Piano di Eliminazione delle Barriere Architettoniche

F17 AUDITORIUM PAGANINI

REPORT

Criticità rilevate Auditorium Paganini

001

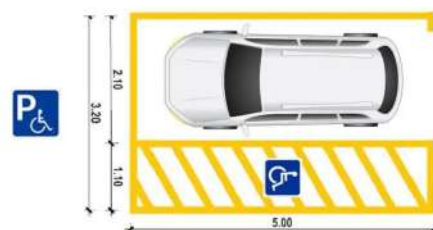
Scarsa o inesistente dotazione di parcheggi riservati ai disabili.
(Parcheggio a pettine ortogonale al percorso pedonale)

Inserimento di un'area di parcheggio di mt 5x3,20 in aderenza al percorso pedonale.

L'area dovrà essere adeguatamente evidenziata con una segnaletica verticale, posta a cm 220 d'altezza, e da una segnaletica orizzontale che individua una zona di cm 170 di larghezza, relativa all'ingombro dell'autovettura, ed una seconda, di larghezza minima cm 150, necessaria al libero movimento dell'utente in fase di trasferimento.

La zona pedonale, se non complanare, dovrà sempre essere raccordata mediante scivolo (max 8%) con il percorso principale.

002

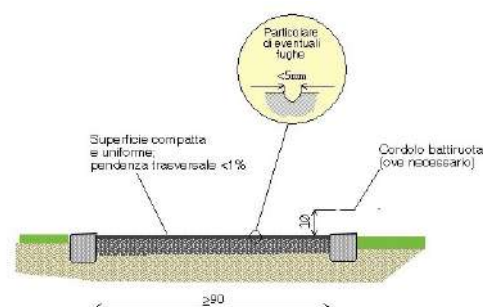
Sconnessione generalizzata della pavimentazione

Sconnessioni generali dei cubetti di porfido.

Realizzazione di marciapiede o camminamento previa demolizione dell'esistente. Con superficie calpestabile compatta ed omogenea. La pendenza trasversale non dovrà superare l'1%. La larghezza del percorso non dovrà essere inferiore a cm 150.

006

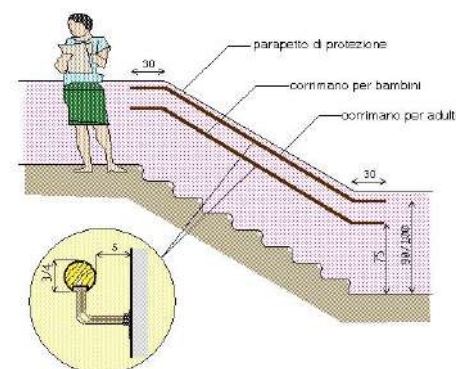
Corrimano: assenza/inadeguatezza

Inserimento di corrimano: nel caso di un uso da parte di persone adulte il corrimano dovrà avere preferibilmente sezione con diametro di mm 40, nel caso di maggior uso da parte di bambini il diametro non dovrà superare i 30 mm. I corrimani utilizzati da parte degli adulti saranno posti ad un'altezza compresa tra 90 e 100 cm, quelli utilizzati da parte dei bambini andranno posti a un'altezza compresa tra cm 60 e cm 75. In caso di utenza mista si consiglia l'utilizzo di doppio corrimano posto alle due altezze. Il corrimano dovrà essere prolungato di cm 30 oltre il primo e l'ultimo gradino. La distanza tra il corrimano e la parete dovrà essere compresa tra i 4 e i 5 cm. Affinché le mensole di fissaggio al muro non costituiscano ostacolo sarà indispensabile posizionarle sulla parte inferiore del corrimano. Il materiale dovrà assicurare una presa sicura (anti-scivolo) ed essere gradevole al tatto. Il corrimano deve essere sempre presente su entrambi i lati della scala.

Inserire un corrimano in mezzeria.

008

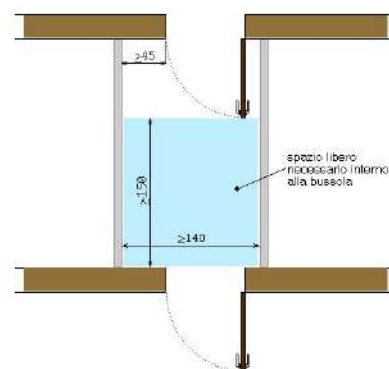
bussola inadeguata

Rifacimento della bussola avendo cura di consentirne la fruizione anche da parte di persona su sedia a ruote. La bussola dovrà avere una larghezza minima di cm 140 e una lunghezza libera (oltre l'ingombro dell'anta aperta) di cm 150. In particolare la maniglia dovrà distare almeno 45 cm dalla parete adiacente per consentire l'accostamento laterale alla porta e un'agevole operazione di apertura o chiusura.

Prevedere un pulsante di apertura della porta automatico della porta perché lo spazio tra le porte non consente ad una persona in carrozzina di effettuare le manovre di apertura della porta.

010

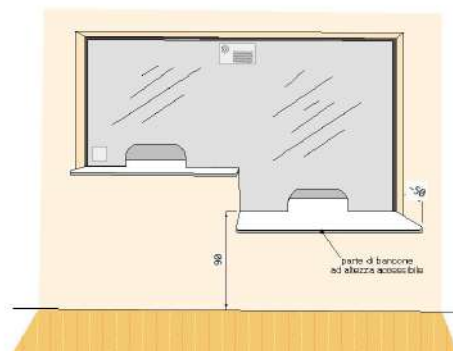
Bancone sportello pubblico:
assenza

Inserimento di bancone per sportello pubblico con piano di appoggio posto ad altezza di cm 90 dal piano di calpestio. Il piano avrà sporgenza di circa cm 50 dalla parete divisoria e sarà privo di parti taglienti e spigoli vivi.

012

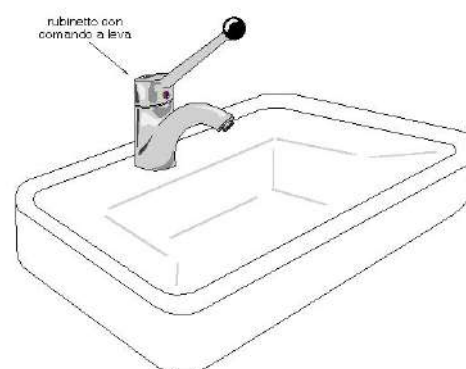
Rubinetteria inadeguata

Sostituzione della rubinetteria esistente con modello con comandi a leva facilmente riconoscibili oppure ad erogazione automatica. Si sconsiglia l'utilizzo di leve troppo lunghe ed affusolate che possono risultare pericolose nel momento in cui una persona avvicina il viso al lavabo.

013

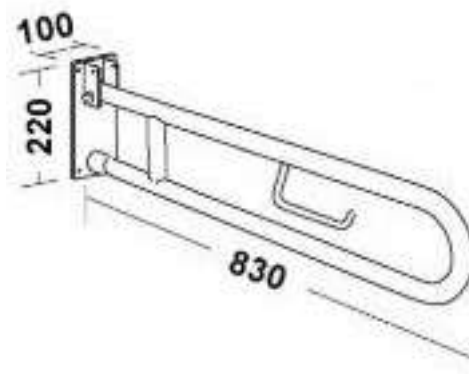
Maniglione: inadeguato

Sostituzione di maniglione ribaltabile previa rimozione dell'esistente.

Il maniglione sarà posizionato a lato della tazza wc o del bidet, a 40 cm dall'asse della tazza (nel caso non sia presente una parete laterale a tale distanza). Il maniglione avrà una lunghezza di cm 80 e sarà posizionato ad altezza di cm 80 dal piano di calpestio (diametro di 3-4 cm).

Sostituire il maniglione ribaltabile esistente, con uno a lunghezza minima 75,00 cm.

014

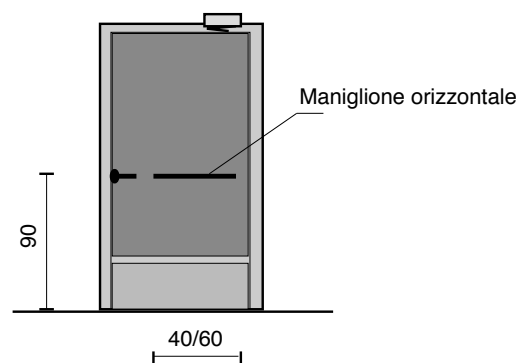
Assenza di maniglione orizzontale sulla porta

Inserimento di maniglione orizzontale ad un'altezza compresa tra cm 85 e 95 dal pavimento, sul lato interno della porta. L'oggetto faciliterà la chiusura della porta dietro di sé per chi, in carrozzina, ha poco spazio di manovra.

Normalmente la lunghezza del maniglione non dovrà essere inferiore a cm.60.

015

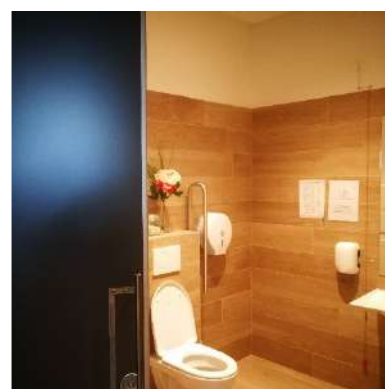
Servizio igienico non rispondente alle caratteristiche prestazionali riferite al benessere ambientale

Optare per sanitari normali rispondenti alle caratteristiche prestazionali contenute nella normativa. Privilegiare scelte che rendano l'ambiente armonico e piacevole per tutti senza connotazioni particolari.

Dotare sempre l'ambiente anche di accessori per l'uso ottimale dell'ambiente, appendiabiti, mensole ecc. Occorre predisporre adeguati sistemi per la sicurezza e l'emergenza.

Nei locali aperti al pubblico occorre prevedere un segnale di emergenza visivo e sonoro.

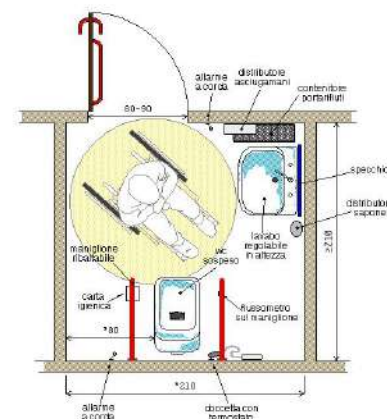
Servizio igienico riservato
inadeguato/inesistente

Realizzazione di un servizio igienico a norma del D.M. 236/89 previa demolizione dell'esistente.

Lo spazio libero necessario all'accostamento e al trasferimento laterale dalla sedia a ruote alla tazza wc dovrà essere di minimo 100 cm misurati dall'asse del sanitario. Si dovrà garantire: da un lato lo spazio adeguato per l'avvicinamento e la rotazione di una sedia a ruote, dall'altro una distanza tale da consentire a chi usa il wc un agevole appiglio ai corrimani posti sulla parete laterale (l'asse della tazza dovrà distare 40 cm dalla parete laterale o dal corrimano o maniglione di appoggio). La distanza fra il bordo anteriore della tazza e la parete posteriore dovrà essere di 75-80 cm. I maniglioni a lato della tazza saranno posizionati ad un'altezza di cm 80 dal piano di calpestio.

Rendere accessibile il bagno del camerino 3 con pochi interventi. (Inserire maniglioni lati wc, doccetta fianco wc, lavandino sospeso).

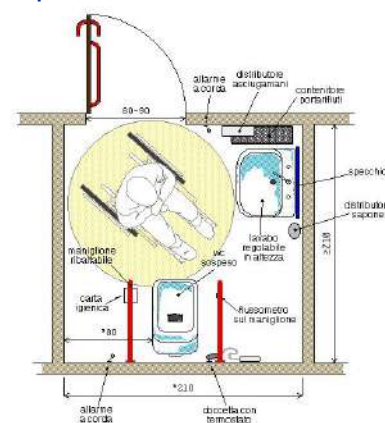
Servizio igienico riservato
inadeguato/inesistente

Realizzazione di un servizio igienico a norma del D.M. 236/89 previa demolizione dell'esistente.

Lo spazio libero necessario all'accostamento e al trasferimento laterale dalla sedia a ruote alla tazza wc dovrà essere di minimo 100 cm misurati dall'asse del sanitario. Si dovrà garantire: da un lato lo spazio adeguato per l'avvicinamento e la rotazione di una sedia a ruote, dall'altro una distanza tale da consentire a chi usa il wc un agevole appiglio ai corrimani posti sulla parete laterale (l'asse della tazza dovrà distare 40 cm dalla parete laterale o dal corrimano o maniglione di appoggio). La distanza fra il bordo anteriore della tazza e la parete posteriore dovrà essere di 75-80 cm. I maniglioni a lato della tazza saranno posizionati ad un'altezza di cm 80 dal piano di calpestio.

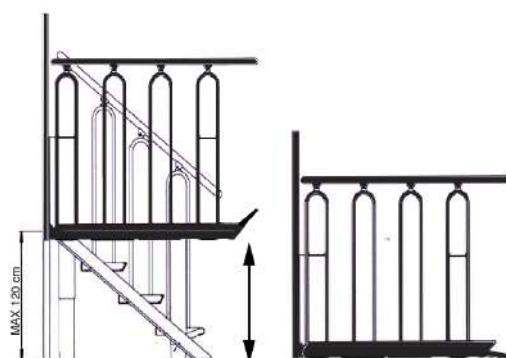
piattaforma elevatrice: assenza

Creare 1 piattaforma elevatrice/scale nelle scale, mettere un servoscala nelle scale del corridoio centrale, ed eliminare un bagno per mettere una piattaforma elevatrice che accede al foyer antistante al bar. Oppure opzione 2 vedi tavola grafica.

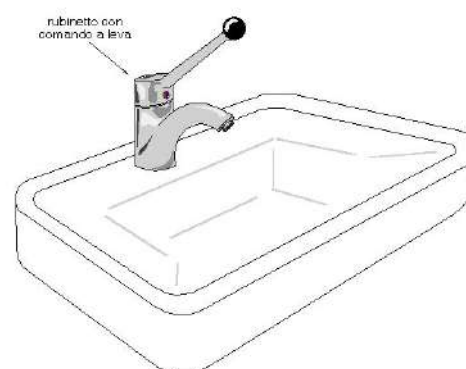
Rubinetteria inadeguata

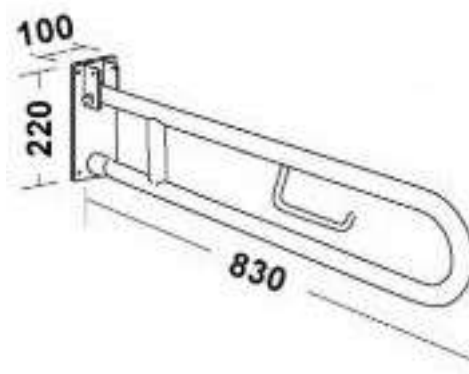
Maniglione: inadeguato

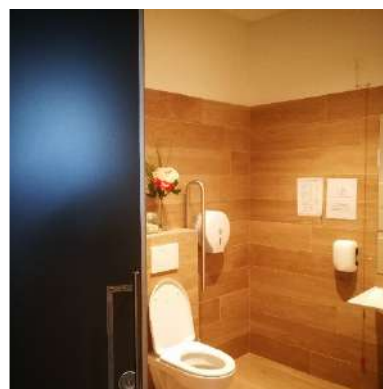
Servizio igienico non rispondente alle caratteristiche prestazionali riferite al benessere ambientale

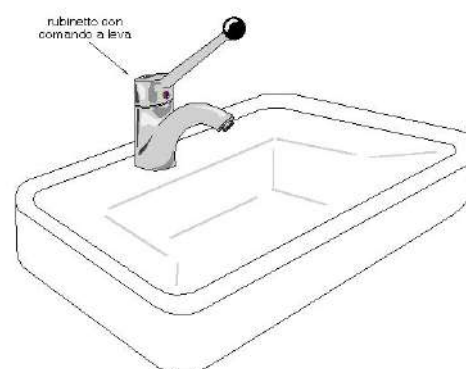
Rubinetteria inadeguata

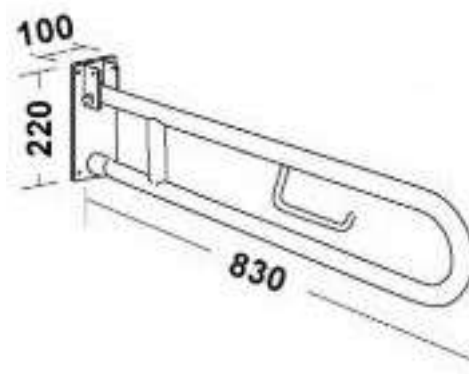
Maniglione: inadeguato

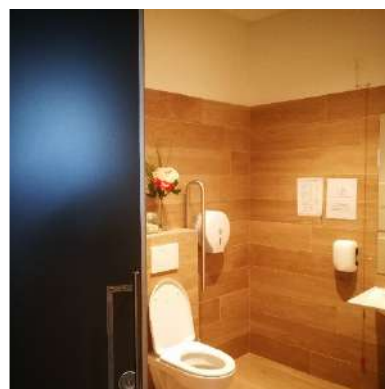
Servizio igienico non rispondente alle caratteristiche prestazionali riferite al benessere ambientale

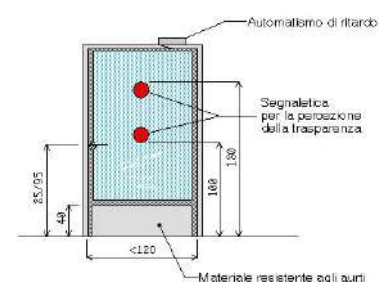
Segnalazione di pericolo dovuto a trasparenze di porte o pareti: assenza

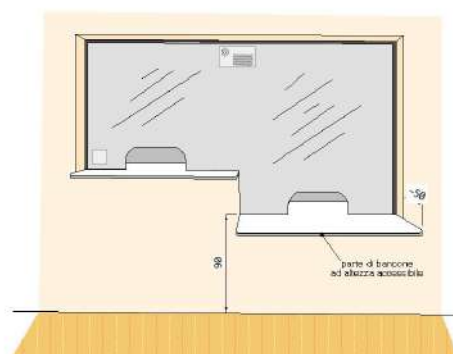
Bancone sportello pubblico:
assenza

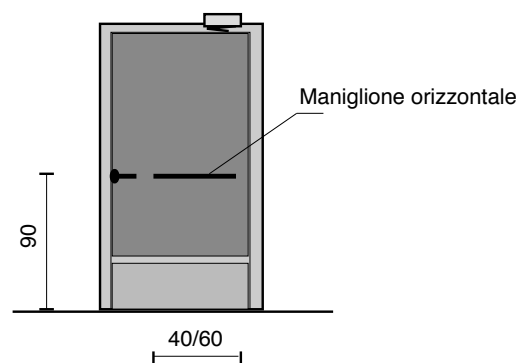
Assenza di maniglione orizzontale sulla porta

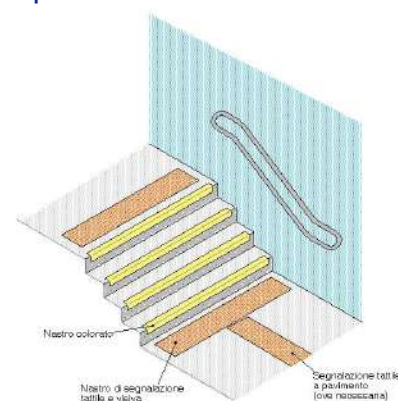
Segnaletica a pavimento: assenza

Realizzazione di fascia a pavimento di facile percezione tattile e visiva, atta a segnalare l'inizio e la fine di una rampa scala a persone non vedenti e ipovedenti. La fascia tattilo-plantare dovrà essere collocata 20 cm. prima dell'inizio rampa e a 20 cm. dopo fine rampa. La segnaletica dovrà avere una profondità di cm. 60 ed una larghezza pari alla rampa di scale.

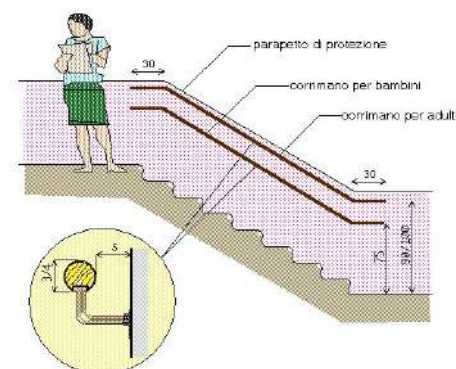
Corrimano: assenza/inadeguatezza

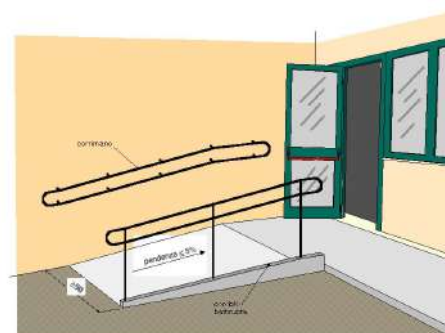
Assenza di rampa di collegamento fra quote diverse.

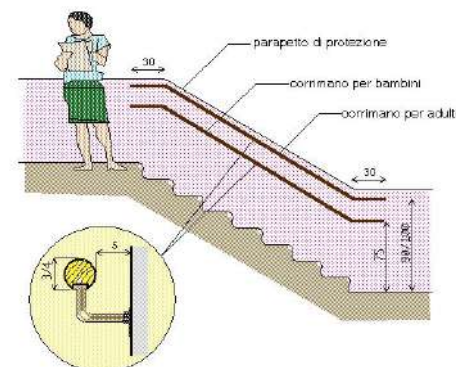
Corrimano: assenza/inadeguatezza

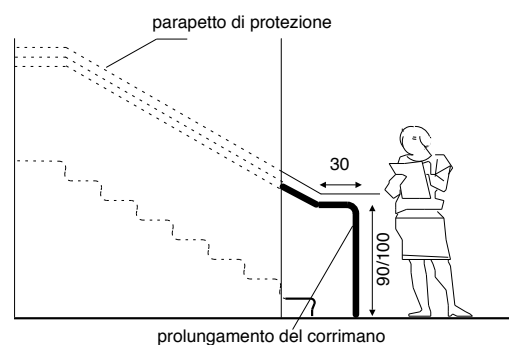
Corrimano: inadeguatezza

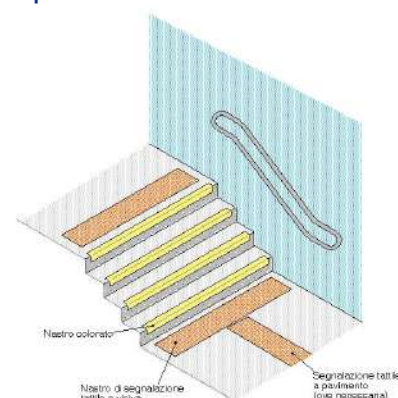
Segnaletica a pavimento: assenza

Realizzazione di fascia a pavimento di facile percezione tattile e visiva, atta a segnalare l'inizio e la fine di una rampa scala a persone non vedenti e ipovedenti. La fascia tattilo-plantare dovrà essere collocata 20 cm. prima dell'inizio rampa e a 20 cm. dopo fine rampa. La segnaletica dovrà avere una profondità di cm. 60 ed una larghezza pari alla rampa di scale.

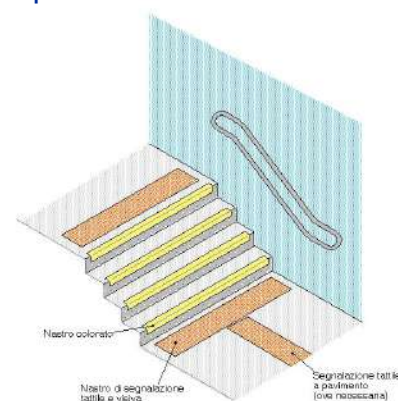
Segnaletica a pavimento: assenza

Realizzazione di fascia a pavimento di facile percezione tattile e visiva, atta a segnalare l'inizio e la fine di una rampa scala a persone non vedenti e ipovedenti. La fascia tattilo-plantare dovrà essere collocata 20 cm. prima dell'inizio rampa e a 20 cm. dopo fine rampa. La segnaletica dovrà avere una profondità di cm. 60 ed una larghezza pari alla rampa di scale.

Prevedere pavimentazione tattile plantare per segnalare inizio e fine rampa anche nelle scale che conducono al primo piano. Vedi elaborati grafici.
